**- RD 7n -**

**Requalification entre Cazan et accès à Pont-Royal**  
**Communes de MALLEMORT et VERNEGUES**

**A9 – Avis ARS / Hydrogéologue agréé (station captage)**

Objet : Réfection du pont des Taïades-Forage de Cazan à VERNEGUES

Fig. 4. Coupe géologique et technique du forage AEP F1 de Cazan (in AHA GC du 09.07.2007 complétée 2016/JPS)

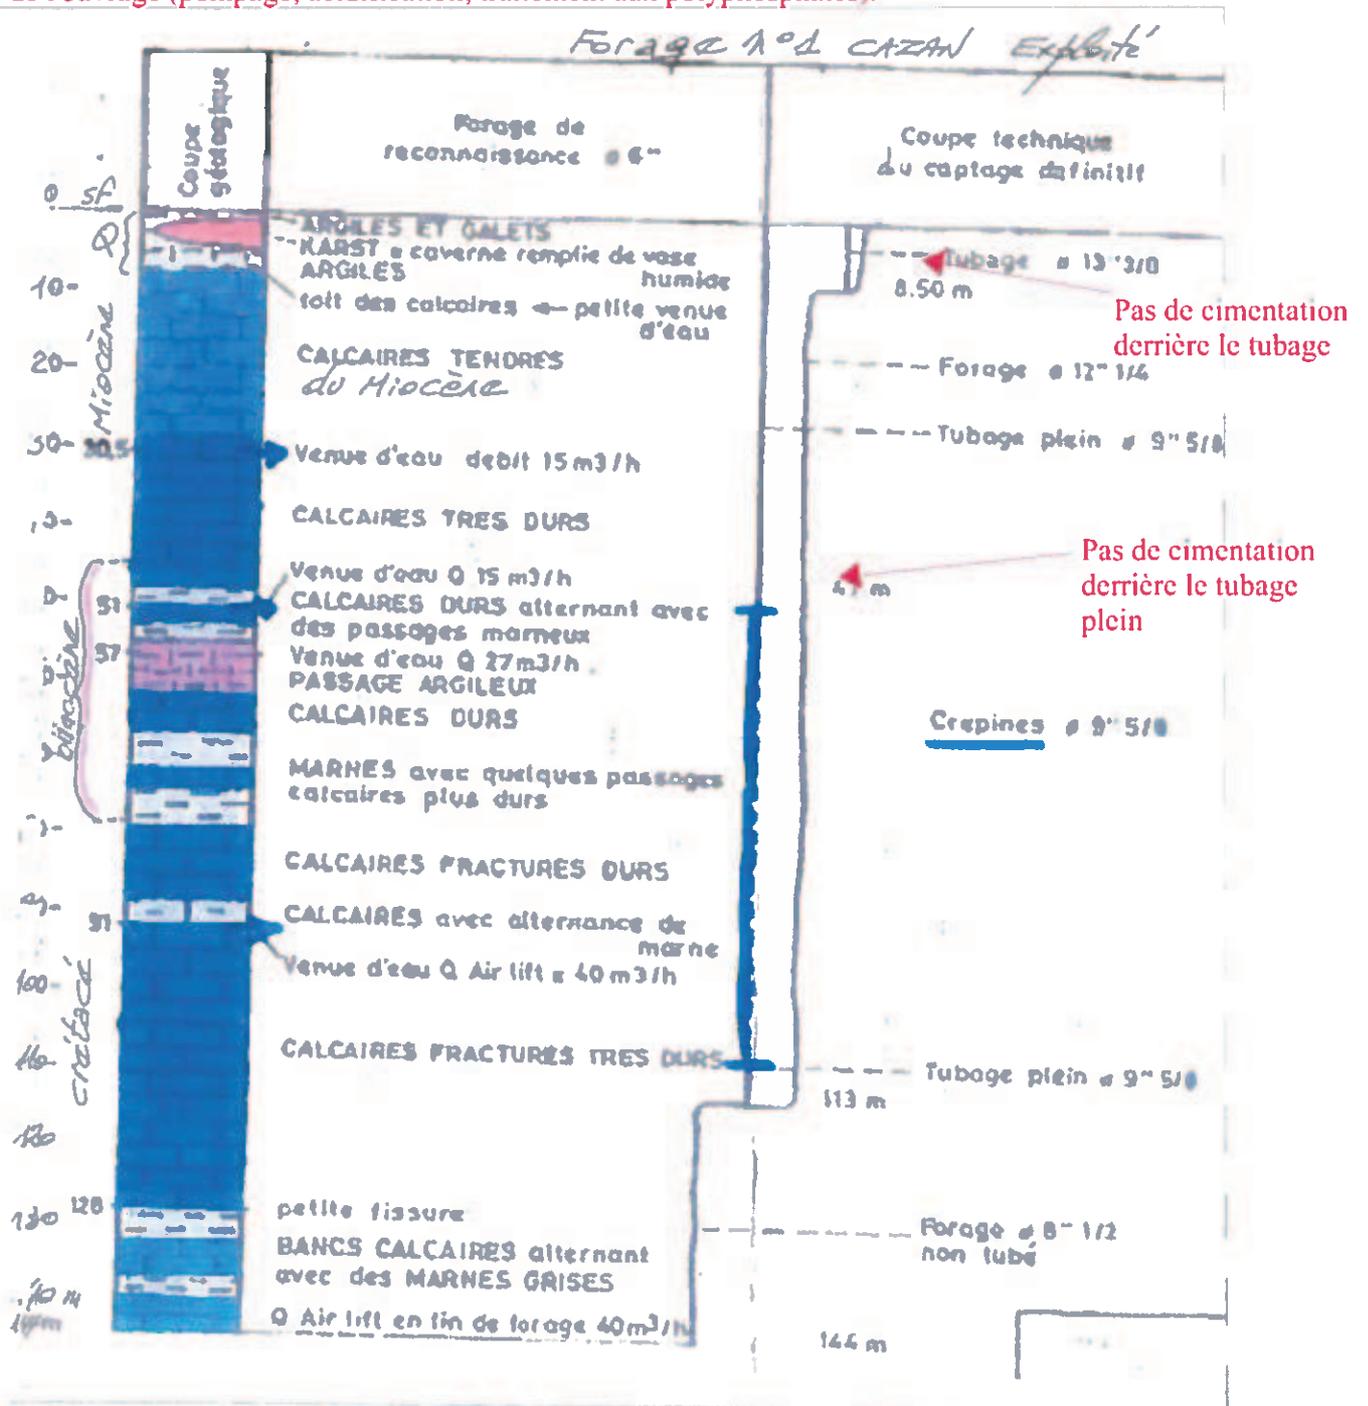
Le forage F1 ne possède aucune mesure de protection intrinsèque efficace telle que des cimentations mises en place à l'extrados de certains tubages pleins (fig.4).

En effet, même si cet ouvrage est tubé en tête sur 8,5 m (tubage de travail mis en place au début de la foration face aux alluvions boulanges pour éviter les effondrements du trou), sans cimentation, son étanchéité ne peut être totalement garantie. Dans ces conditions, la venue d'eau rencontrée à la base des alluvions peut communiquer avec les suivantes et se mélanger avec elles.

En dessous de 8,5 m, le forage est équipé d'un tubage acier plein jusqu'à 47 m posé face à la première venue d'eau découverte à la foration à 30,5 m dans la mollasse : sans cimentation, cette disposition n'élimine pas la venue miocène comme indiquée dans l'AHA de 2007 car elle est toujours sollicitée en pompage mais avec, de fait, une augmentation des pertes de charges dues à l'équipement en place (en fait, il aurait fallu cimenter le tubage jusqu'à environ 45 m).

De 47 à 108 ou 109 m (précision de la coupe technique), la colonne acier est crépinée et aucun massif de graviers filtrant n'a été mis en place à l'extrados. Ce dispositif est courant en milieu fissuré lorsque les arrivées d'eau sont franches (ponctuelles) et propres (sans turbidité).

En résumé, on retiendra que ce forage F1 est vulnérable du fait de la mise en communication de toutes les arrivées d'eau avec la surface du sol (absence de cimentation).

La vulnérabilité intrinsèque du forage F1 est plus importante sur le forage F1 que sur le forage F2 du fait de l'absence totale de cimentation y compris en tête d'ouvrage, au niveau du tubage de travail en acier.

Le manque d'équipement de protection (cimentation) rend l'ouvrage actuellement exploité vulnérable vis à vis des eaux superficielles que se soit celle du ruisseau des Taïades ou de sa nappe d'accompagnement puissante d'environ 10 m (fig.4).

Fig. 5. Coupe géologique et technique du forage AEP F2 de Cazan (in AHA GC du 09.07.2007, complétée 2016/JPS).

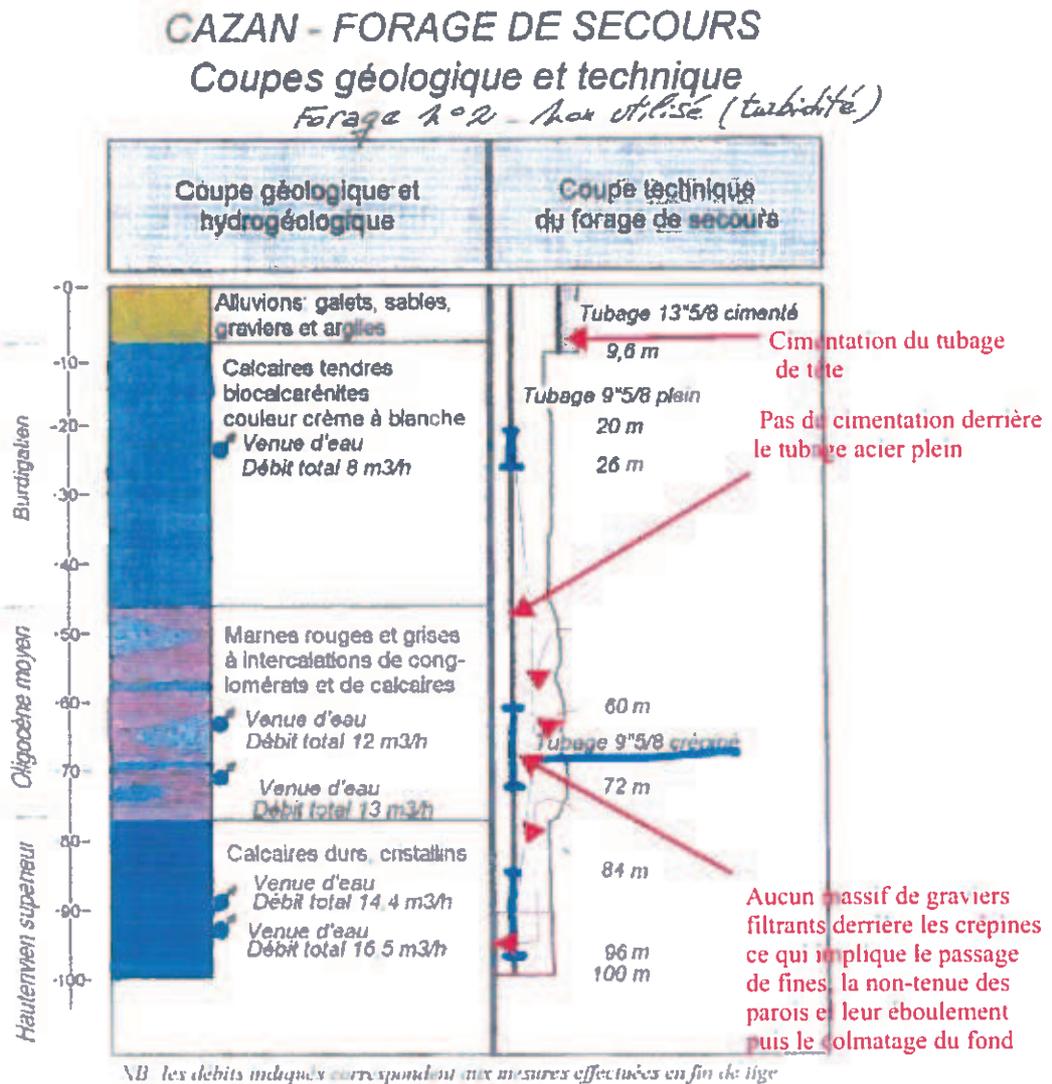
Le forage F2 ne possède qu'une seule mesure de protection propre à sa conception à savoir cimentation du tubage de tête sur toute sa hauteur soit 9,6 m : on est donc en droit de penser que la petite nappe d'accompagnement du ruisseau des Taïades située dans les alluvions quaternaires déposées par ce cours d'eau est ici totalement isolée (étanchéité parfaite) et qu'il n'existe aucun mélange avec les autres arrivées d'eau.

Derrière les crepines, F2 ne possède aucun massif de graviers filtrants ce qui est une des raisons à la présence d'une eau turbide rouge en pompage. Autre raison, l'absence d'un développement suffisant de l'ouvrage (pompage, acidification, traitement aux polyphosphates).

Le seul moyen de valoriser cet investissement jusqu'ici non productif (F2) serait de retirer le tubage acier (c'est possible), de nettoyer l'ouvrage et de prévoir un équipement avec tubage et cimentation face au terrain oligocène (c'est encore possible). Il va de soi que ce travail devra être confié à une entreprise performante et expérimentée assistée d'un bureau d'études compétent en forage d'eau

On retiendra de ce second forage que sa vulnérabilité est moindre comparée à celle de F1 du seul fait de la présence d'un tubage acier de tête cimenté sur environ 10 m de hauteur

Fig.8. Reconstruction du pont des Taïades : solution n° 1 (maintien du pont existant).

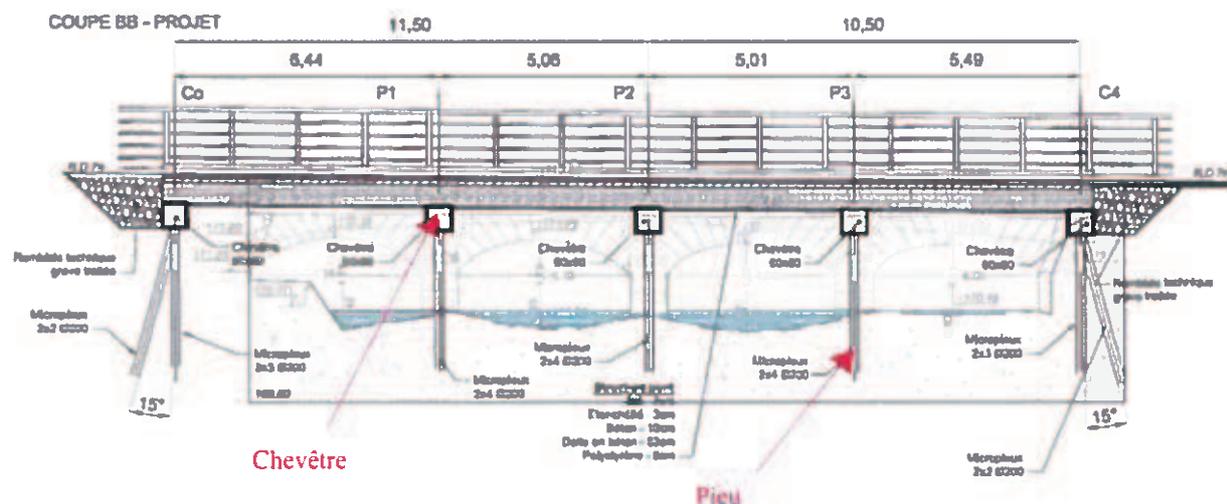
projet comporte la réalisation d'appuis de fondation de type micro-pieux avec injection de béton, forés à l'intérieur des piles maçonnées et allant s'ancrer dans les couches de calcarénites et mollasses du Burdigalien vers 10 m de profondeur après avoir traversé les dépôts alluvionnaires laissés par le ruisseau des Taïades sur 8 à 10 m (fig. 8).

**L'aquifère mollassique correspond au substratum rocheux des alluvions déposées par le petit ruisseau des Taïades et doit servir d'ancrage aux nombreux pieux nécessaires à la consolidation du pont en cas de choix de la solution n°1 (injection de ciment et autres produits dérivés vers 10 m de profondeur dans la mollasse).**

**Sachant que la distance entre pieux les plus proches et le captage F1 est seulement de 3 à 4 m : le risque est donc probable sinon certain d'assister éventuellement à une interruption de l'approvisionnement en eau potable de la commune en cas de contamination des ouvrages or, la commune ne dispose d'aucunes ressources de secours ou de substitution .**

Je déconseille de mettre en œuvre la solution n°1 qui met potentiellement en péril l'intégrité du forage exploité et n'améliore pas la vulnérabilité de l'ouvrage ni la distribution d'eau potable sans effectuer en parallèle un investissement conséquent (enrochement de la berge concernée, passage en siphon de la canalisation AEP ou renforcement du franchissement actuel par des jambages supplémentaires supportant une crue centennale).

**Compte-tenu de ce qui précède, je donne un avis favorable à la solution n°2 qui donne au propriétaire, à l'exploitant et à la commune, un maximum de garanties quant à la qualité des eaux prélevées et à la sécurité d'approvisionnement.**

Fig.9. Reconstruction du pont des Taïades : solution n°2 (nouveau pont).

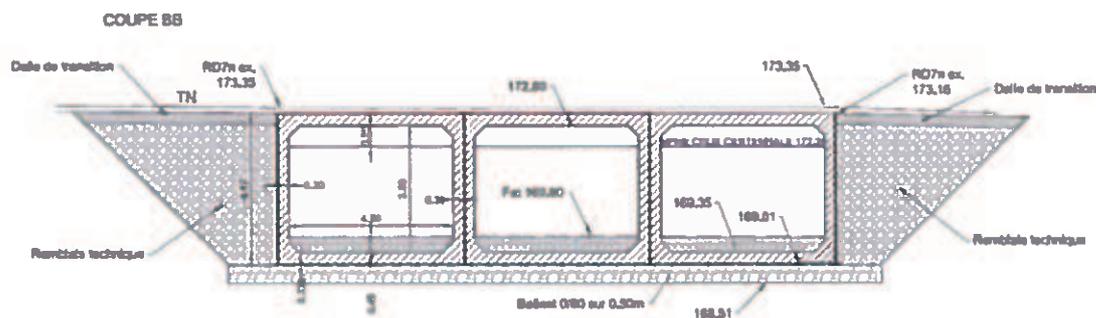
**Cette solution n'implique aucun pieux de fondation ni injection de béton ou autres produits de confortement en profondeur (10 m) susceptibles de contaminer le réservoir aquifère miocène.**

Le risque « liquéfaction » ayant été confirmé par une étude complémentaire, cette solution technique nécessitera malgré tout un renforcement des sols sur quelques mètres de hauteur par des techniques de type injections superficielles sur environ 3 m de hauteur, c'est à dire très au dessus (7 m) de la base des alluvions, siège de la petite arrivée d'eau mise en évidence sur F1.

**La neutralisation du pont existant est « tout aussi inoffensive » puisqu'il s'agit seulement de réparer les maçonneries dégradées, de reprendre les joints entre blocs puis de fermer chacune des voûtes avec comblement des arches par une grave traitée, associée à une injection finale de mortier pour assurer le contact avec les différentes voûtes (aucune injection dans le sous-sol).**

Dans le cas du choix de la solution n°2, le pont existant pourra être réhabilité sans avoir accès au substratum rocheux burdigalien aquifère capté.

**D'un point de vue de la vulnérabilité du captage AEP de Cazan**, il est clair que le choix de la solution n°2 améliorera grandement celle-ci car le captage ne sera plus exposé aux caprices des crues du ruisseau du fait de la condamnation de l'ancien pont. Une protection de berge en enrochement ou mur de soutènement devient dans ce cas superflue d'autant que le projet prévoit une reprise des écoulements superficiels adjacents (fossé de la RD7n et exutoire du champ) assainissant du même coup cette zone où subsistait le jour de la visite un trou d'eau insalubre sans écoulement.
